核燃料サイクル工学研究所 核燃料物質使用施設保安規定  
使用施設等における保安規定の審査基準と保安規定の記載整理表

令和4年9月26日 申請

日本原子力研究開発機構 核燃料サイクル工学研究所

使用施設等における保安規定の審査基準と核燃料物質使用施設保安規定変更内容の整理表

第I-1の3図 品質マネジメントシステム文書体系図（変更後の図を下記に示す）

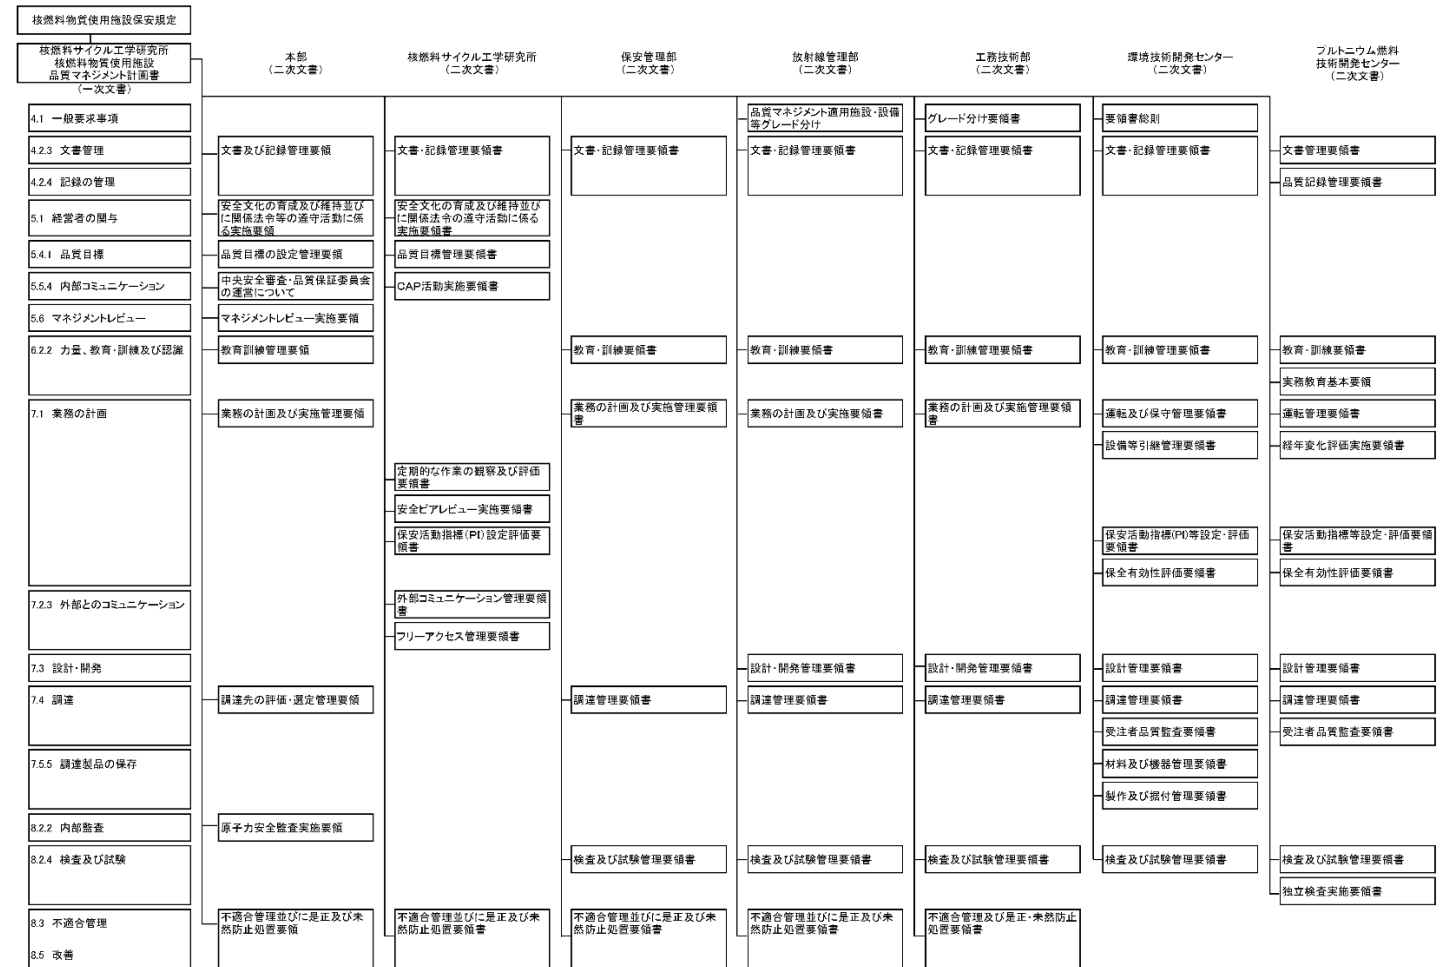
第I-1の3図 品質マネジメントシステム文書体系
